Příspěvek do 3. schůze Rady města Kuřimi konané dne 15.02.2023

Připomínky města Kuřim k TES silnice I/73, zpracovatel HBH Brno

TES silnice I/73 (D43, R43) – připomínky města Kuřim k předložené PD (1/2023)

Připomínky k technicko-ekonomické studii silnice I/73 od společnosti HBH 10/2022

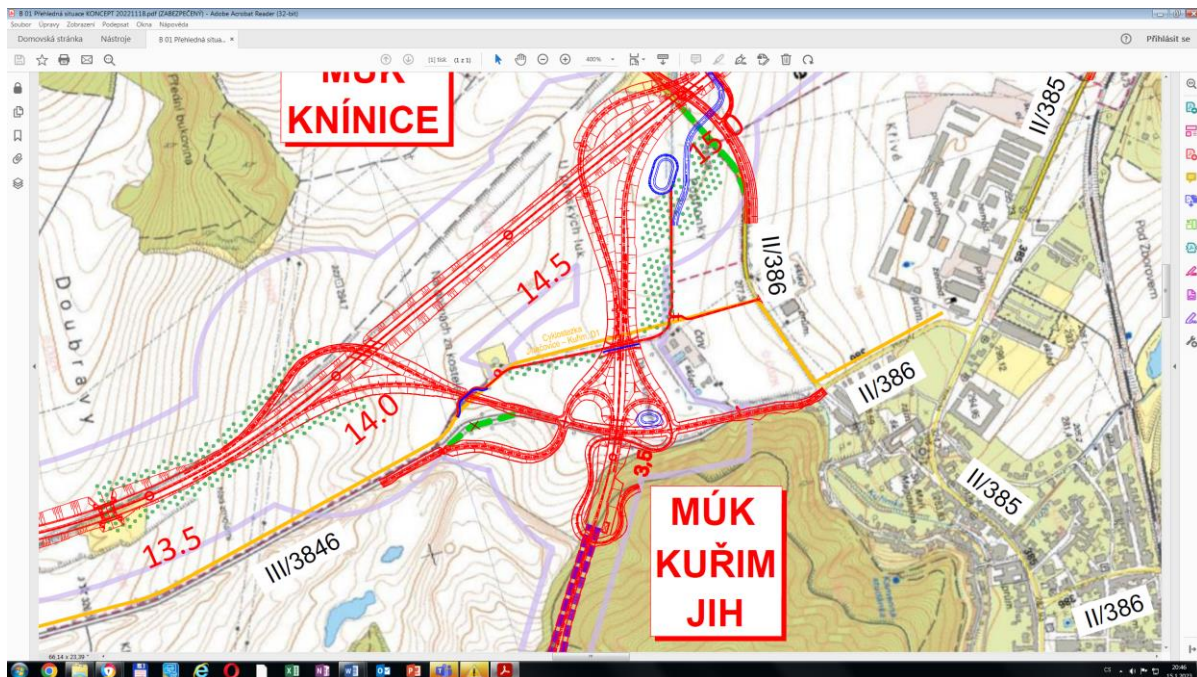
- 1) **Křižovatku MÚK Čebín** žádáme upravit tak, aby připojení silnice II/385 na I/73 bylo mimoúrovňovým křížením s odbočovacími a připojovacími pruhy na II/385 ve směru Kuřim i Tišnov, nebo alespoň změnit úrovněovou průsečnou a „T „ křižovatku na silnici II/385 na kruhové objezdy. II/ 385 je v těchto místech přetížená a místem častých a vážných nehod. Návrh ŘSD počítá s levým odbočením v úrovněové křižovatce ve směru od Tišnova do Černé Hory i v opačném směru a od D1 do Kuřimi i v opačném směru, což by bránilo plynulosti dopravy a působilo kolizní situace, protože i po zprovoznění obchvatu Kuřimi je potřeba počítat se silnou cílovou dopravou ve směru od Tišnova do Kuřimi a opačně.

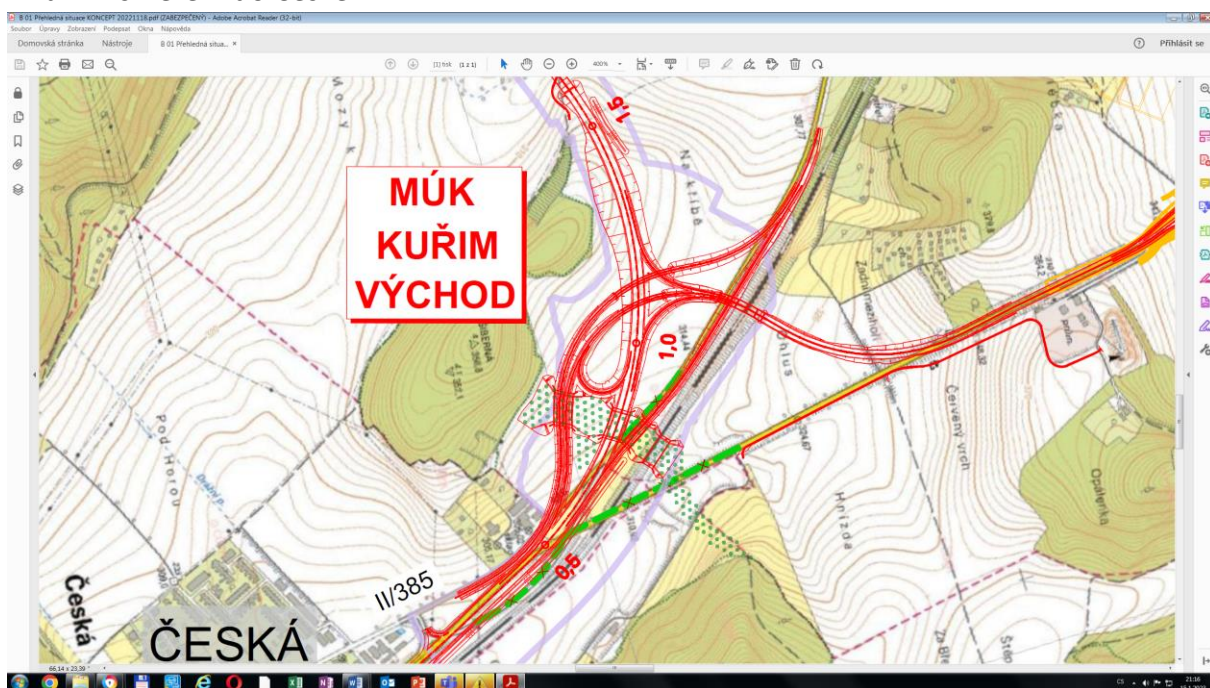
- 3) Doporučuji zvážit, zda má Město Kuřim žádat ŘSD o napojení silnice II/385 do MÚK Kuřim - východ, tak aby bylo možné napojení z ulice Tyršova do tunelu pod Kuřimskou horou a dále na I/73. Dle návrhu ŘSD silnice II/385 křižovatku Kuřim – východ míjí bez napojení a sjezd z ulice Tyršova na I/73 je možný pouze průjezdem celou Kuřimí do křižovatky Kuřim – jih, nebo napojením na I/43 v České. Vzhledem k tomu, že územní plán města umožňuje další výstavbu obchodních, skladových nebo výrobních prostor podél silnice II/385 směrem k České, tak by přímé napojení ulice Tyršova do tunelu a na silnici I/73 mělo význam v tom, že by dopravní obsluha těchto objektů nezatěžovala průjezd Kuřimí, nebo Českou. Dále upozorňuji, že v návrhu ŘSD není zapracováno napojení průmyslové zóny Ohlus, ani třetí okružní křižovatka na silnici II/385 na výjezdu z Kuřimi směrem do České.

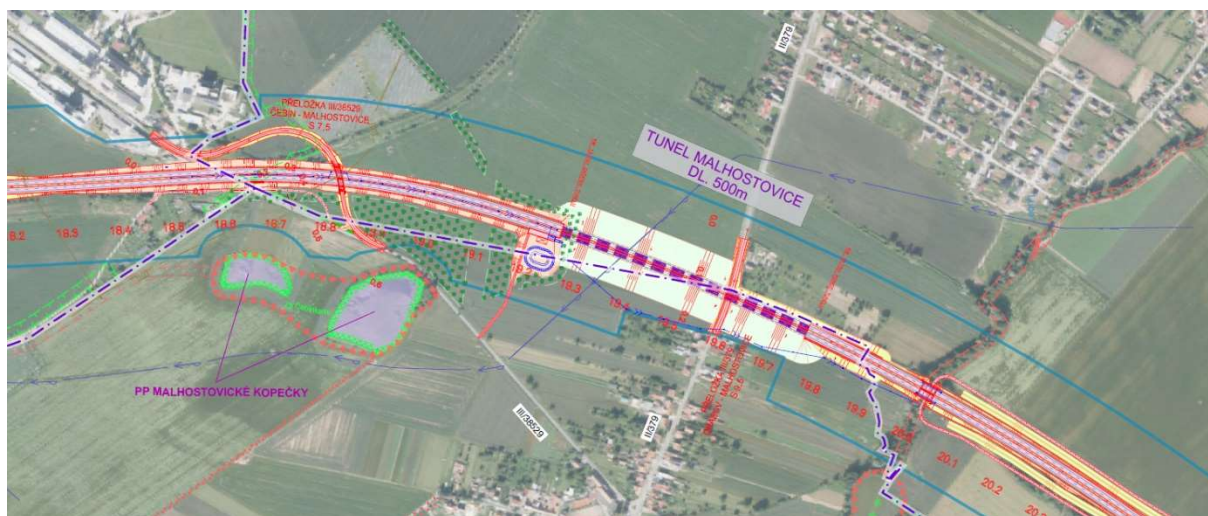
Navrhované trasování jižního obchvatu právě v místě těsné blízkosti obytné oblasti lokality Díly za Sv. Jánem (cca 100metrů), jak níže uvedený návrh prezentuje z dodaného materiálu, tak dodatečně vyžádané ortofotomapy od společnosti HBH, **NEOBSAHUJE ŽÁDNÉ TOTO UVEDENÉ PROTIHLUKOVÉ OPATŘENÍ**, což považujeme za zásadní chybu. Problematická oblast je označena na obrázku černě níže

Dle podkladu ortofotomapy dodané od HBH je lépe vidět, že tunel je navrhován jen v části průchodu Kuřimskou horou a jeho vstupní/výstupní portál končí přímo u obydlené oblasti Dílů za Sv. Jánem. Takto koncipované řešení by mělo velmi negativní hlukový dopad nejen na oblast Dílů, ale taky

Tato studie je tedy v rozporu se ZUR JMK a tedy neakceptovatelná pro další její zpracování. Násyp, zářez či protihlukové stěny není možné považovat za dostatečnou ochranu proti hluku z budoucí komunikace jižního obchvatu (potažmo spíše dálničního nájezdu) a tedy na Kuřim se při návrhu tunelů, v blízkosti obytné oblasti, zapomnělo.

Nutná úprava ve studii: Vzhledem k tomu, že silnice pro jižní obchvat má být v budoucnu zatížena dopravou 20-30tis/den, včetně těžké kamionové, je nutné ve studii upravit a dále posuzovat nejbezpečnější řešení z pohledu negativních dopadů na zdraví obyvatel Kuřimi a tím je prodloužený tunel z výstupu z Kuřimské hory až k MÚK Česká. Tunel by měl být navržen bez mostní estakády, která sama o sobě generuje vibrace a hluk do okolí. Silnice pro plánovaný jižní obchvat by měla být tedy spojená přímo se zemí a měla by být kompletně zakryta. Pro potřeby plánované cyklostezky z Kuřimi přes Šibernou dále do České bude nutné do návrhu zahrnout násep tak, aby přes tunelem zakrytý jižní obchvat mohli pěší i cyklisté přejet/přejít,

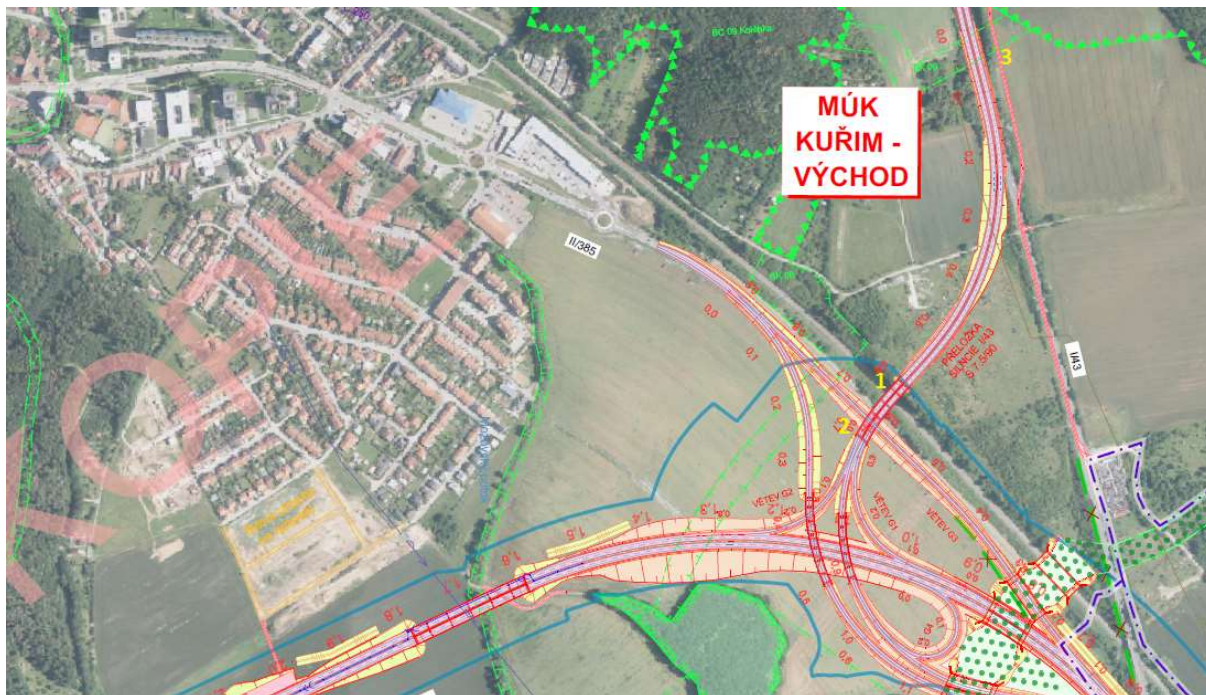
2. Dle úkolů schválených Zásad Územního Rozvoje JMK má dojít tímto návrhem k minimalizaci vlivů na krajinný ráz a zachování průchodnosti krajiny.

Kromě prodloužení tunelu, jeho kompletní zakrytí jižního obchvatu, je důležité, aby tato stavba splnila další výše uvedený úkol za ZUR JMK. Tím je minimalizace této stavby na okolní krajinný ráz okolních lesů a přírodního parku Šiberná.

Nutná úprava ve studii: Do studie je nutné doplnit zatravnění a zalesnění této zakryté oblasti kolem tunelu poblíž obydlené jižní oblasti Kuřimi. Průchodnost v krajině by pak mohl být zajištěna přes násyp tohoto překrytí.

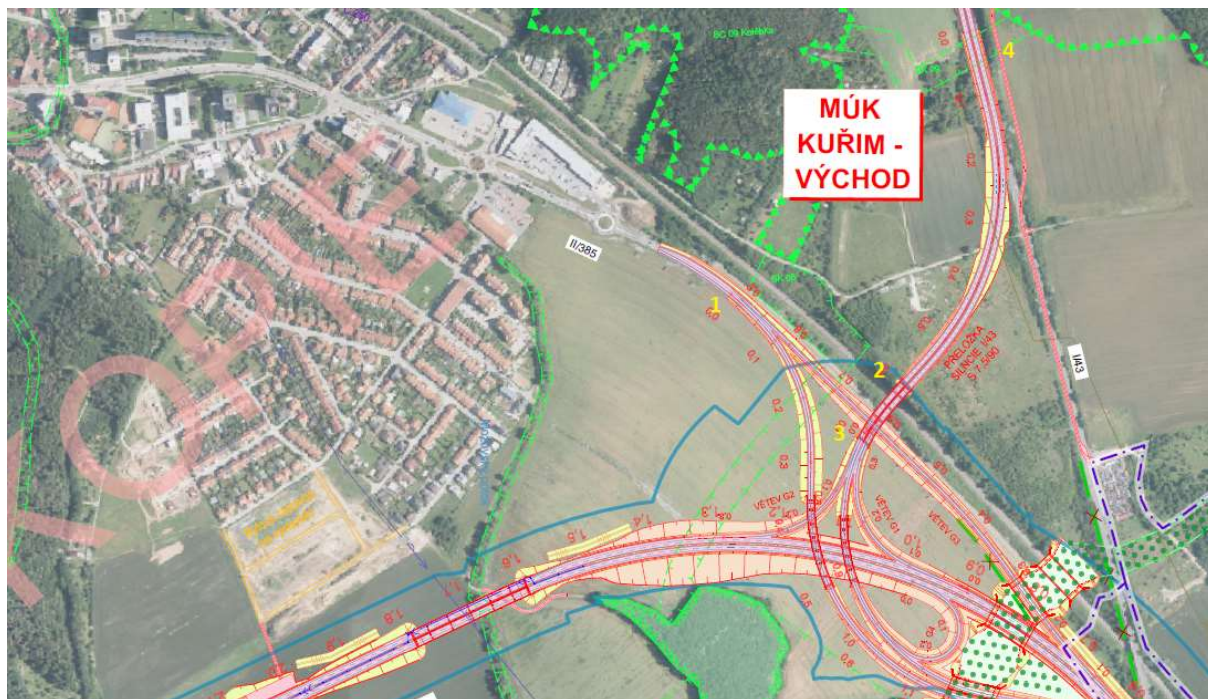
3. Situace u MÚK Kuřim Východ v této studii, díky současnému návrhu a nájezdových ramp nad stávající II/385 z I/43 a z II/385 směr z Kuřimi do Brna, bude znamenat, že tyto nájezdové rampy, viz. označená žlutá místa na obrázku níže,

Případně upravit nájezd z I/43 k MÚK Kuřim Východ smyčkou s ohledem na nutné dodržení % stoupání/klesání, viz. obrázek níže

Nutná úprava ve studii: Snížení MÚK Kuřim východ, byť variantně, a tím i významné snížení nájezdových ramp, protože v jejich výšce je velice komplikované jejich odhlučnění. Níže připojujeme možnosti ke zvážení případně zvolit jiné alternativy:

- zanořením I/43 k MÚK Kuřim východ POD stávající železnici (žlutý bod 1 níže) a silnicí II/385 (žlutý bod 2 níže) a tímto redukovat nájezdovou rampu u MUK Kuřim východ. Toto bude znamenat i posouzení snížení/zapuštění stávající výšky I/43 níže o několik metrů v terénu části Opálka (žlutý bod 3 níže)
